LAUDO TÉCNICO
REBOCADOR – FOZ DO AREIA I
Prefeitura Municipal de Cruz Machado - PR

11 DE DEZEMBRO DE 2023

O presente documento tem como objetivo apresentar a Prefeitura de Cruz Machado-PR, o laudo técnico contendo uma série de recomendações de serviços a serem realizados na embarcação **FOZ DO AREIA I** e um orçamento estimativo inicial dos custos da realização de tais serviços.

Figura 2 - Teto da praça de máquinas.

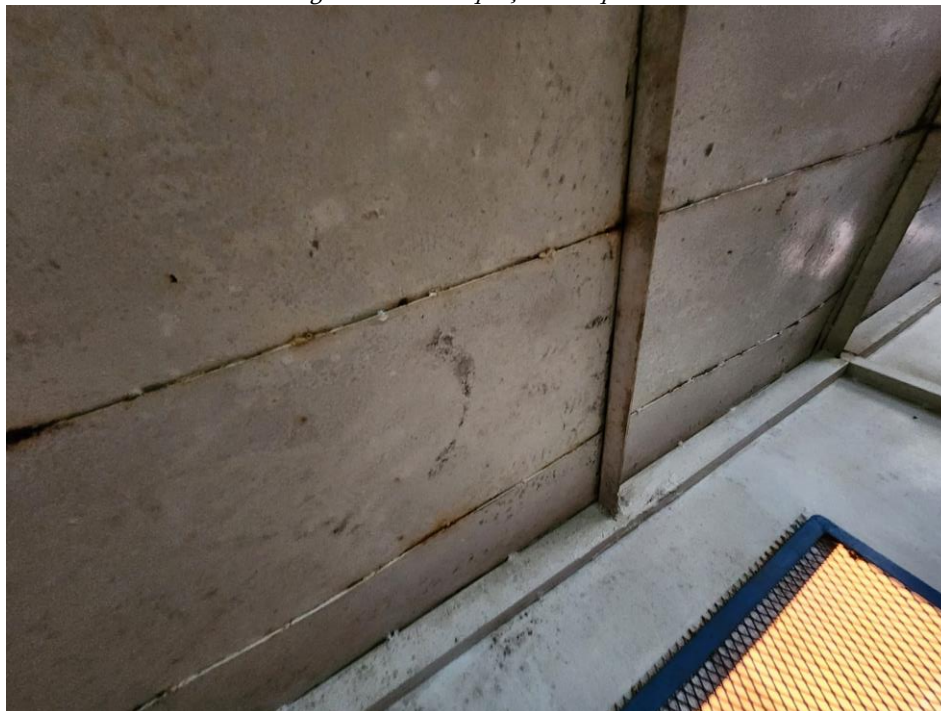
3) Soldar teto da casaria para evitar a entrada de água para dentro da praça de máquinas.

Figura 6 - Estrutura da popa a ser modificada.

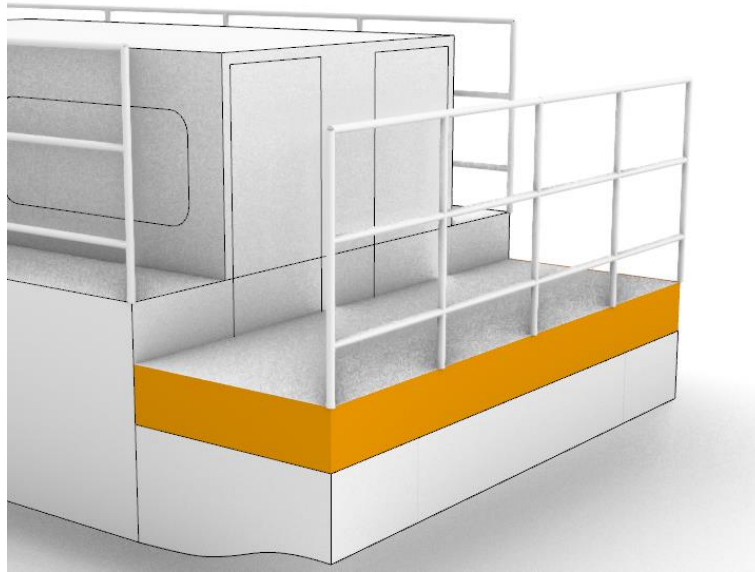
7) A popa da embarcação deverá ser estendida, a fim garantir o espaço necessário para o conjunto hidráulico do leme, conforme sugestão na Figura 6 em laranja. A área da chapa adicionada é de 1,20m². Chapa 5/16" (A-36).

Figura 15 - Tanque de expansão.

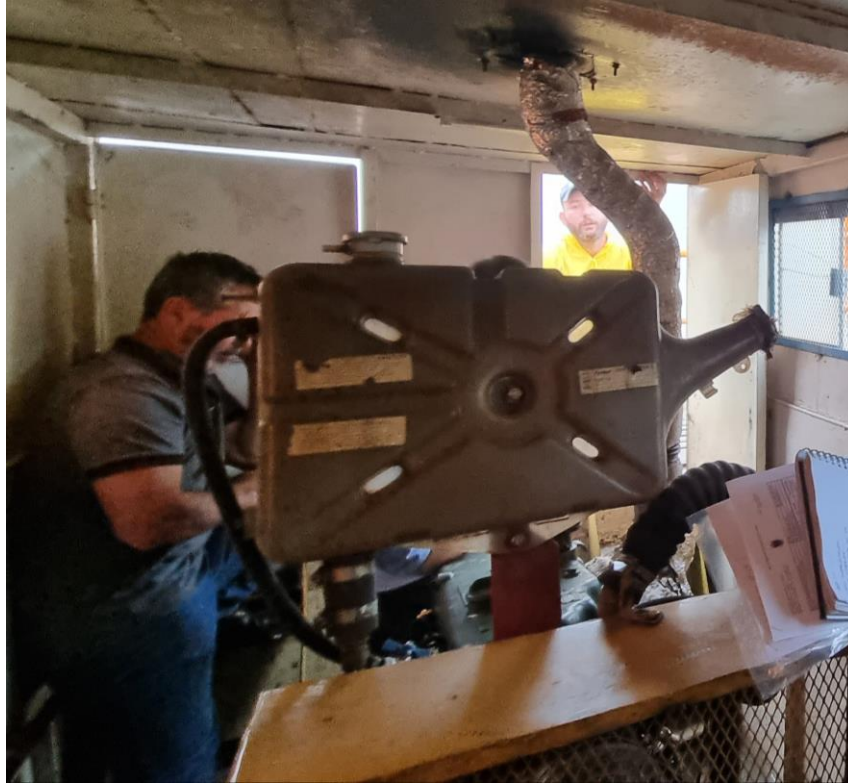
- 16) O tanque de expansão deve ser refeito. Recomenda-se que o tanque contenha pelo menos 20 L.
- A. O tanque pode ser feito de Aço (A-36), e deve ter um tubo em sua face superior (inox 304), com rosca e uma tampa rosqueada (PVC). A altura do tanque deve ser mantida.

Figura 19 – Tubo passante no convés deve ser soldados para garantir estanqueidade.

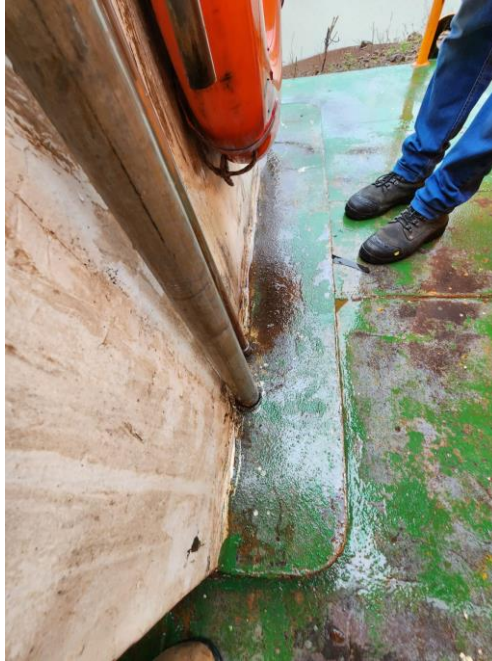
- 23) Vedar a passagem do convés da rede de abastecimento.

Figura 20 – Janela do comando

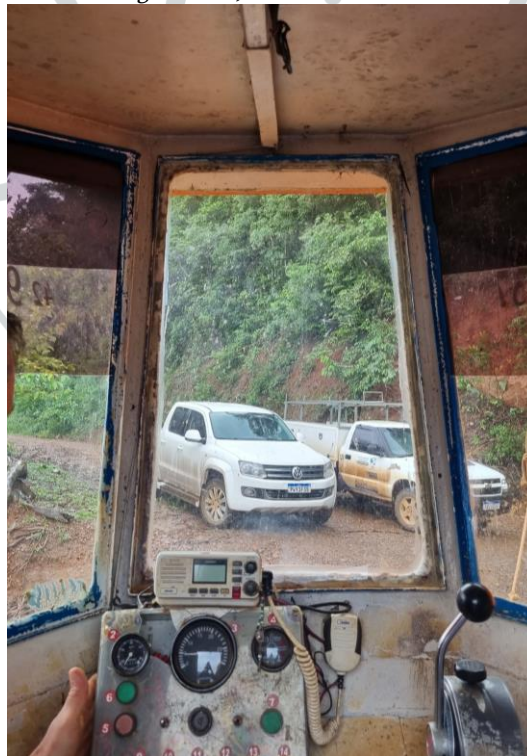
24) No comando Deve haver algum meio de ventilação natural. Propõe-se fazer uma janela de vidro no comando da embarcação. Acima da janela de vidro, fabricar uma vigia com possibilidade de abertura.

A. Janela de vidro fixa, dimensões propostas 900x540mm

Figura 21 - Exemplificação do sistema proposto.

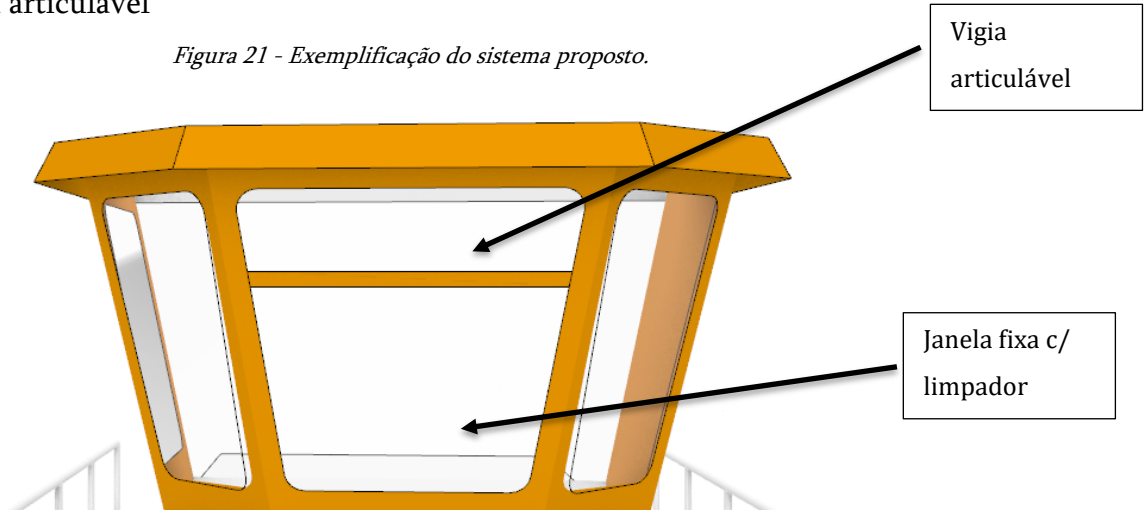
B. Vigia articulável

Figura 23 - Fiação elétrica.

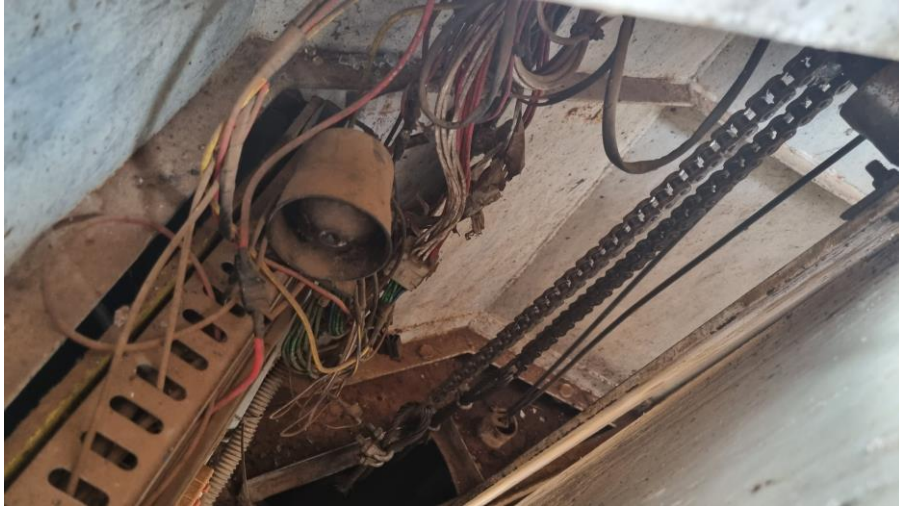
- 30) Instalar alarme de alagamento, prover chave geral elétrica na cabine do comando, troca de toda a fiação elétrica, alteração do painel de comando, com marcação dos itens de acionamento,

deve-se prover também a parada do MCP, na cabine do comando. Para isto é necessário a troca dos seguintes materiais elétricos:

Figura 27 - Quadros.

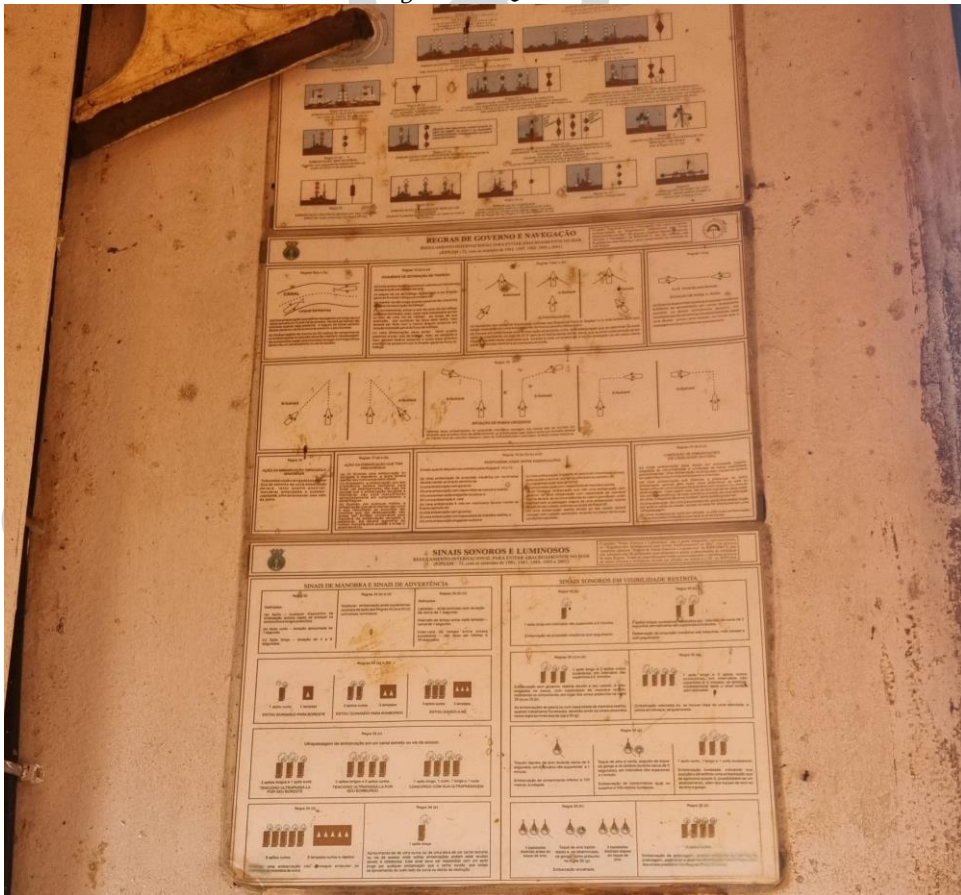
35) Prover a embarcação tabela e quadros, sendo as regras de governo e navegação e balizamento.
